ふそう eCANTER の制動装置（電動式パーキングブレーキ）のリコールについて

ふそう eCANTER の制動装置（電動式パーキングブレーキ）について、令和 7 年 6 月 26 日に下記のリコールを国土交通省に届け出ました。ご愛用車の措置について、販売会社から早急にご連絡・ご相談をさせていただきますので、よろしくお願い申し上げます。

改善箇所説明図

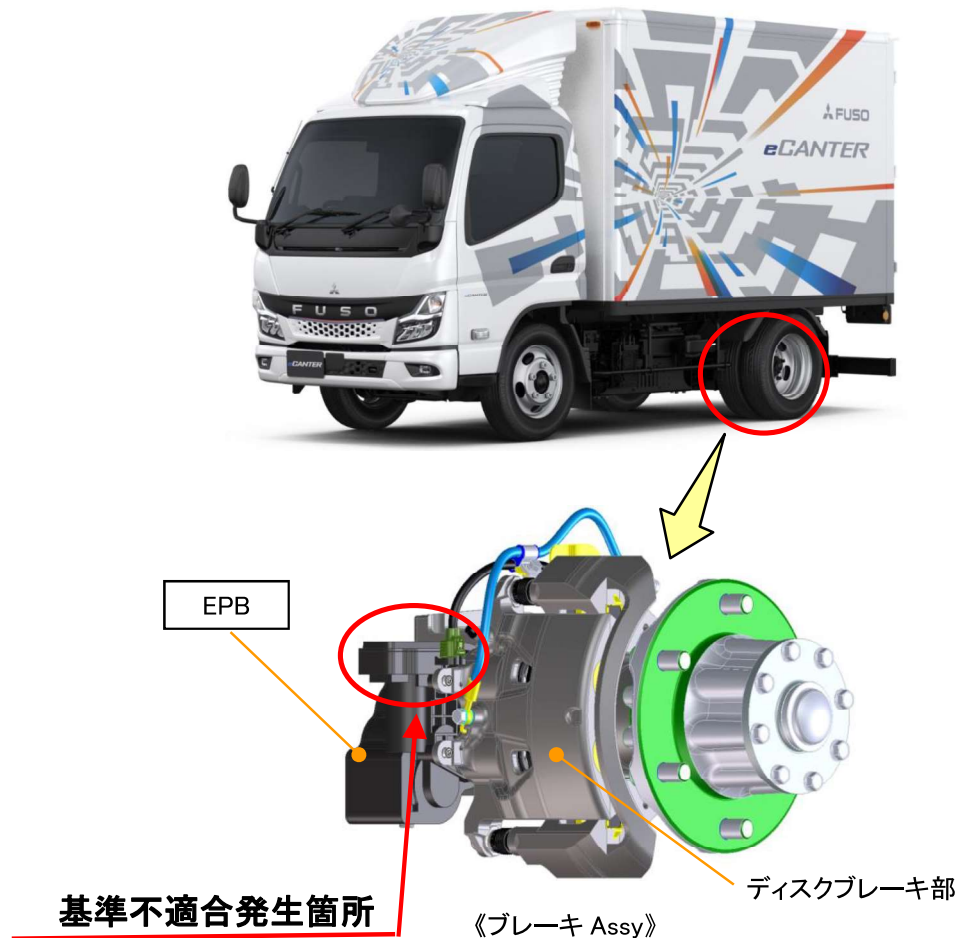
電動式パーキングブレーキ（EPB：Electric Parking Brake）において、内部部品の製造不良により、作動/解除操作を行った際にシステムが過電流を検知し、ブレーキシステムが停止することがある。そのため、制動力が不足もしくはブレーキ引きずりが発生するおそれがある。また、メータクラスタの EPB ウォーニングランプ（橙）が点灯するが、ブレーキ引きずりが発生した状態で気付かずに走行するとブレーキが高温になり、最悪の場合、周辺部品から出火するおそれがある。

全車両、EPB を対策品に交換する。なお、ブレーキ引きずりの痕跡がある場合は、ブレーキ ASSY を交換する。

識別：作業完了車には、EPB に白色ペイントを塗布する。
